1 de abril de 2.026

Anexos técnicos

Los anexos corresponden a las categorías 4T.

1. Art. 12 balancines:

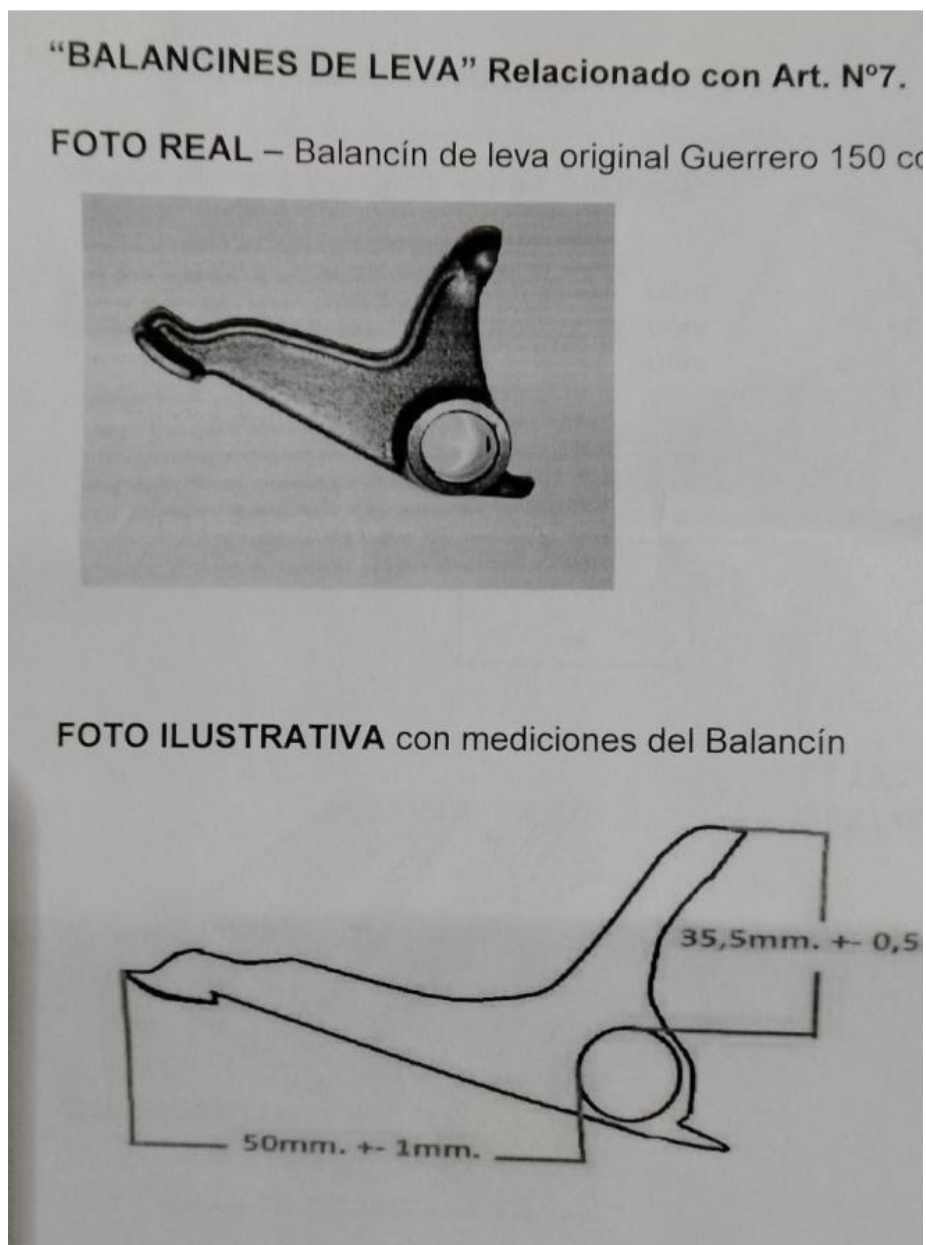
La medida en la imagen que dice “35.5+/-” se corrige a la medida “34.5 +/- 1mm”.
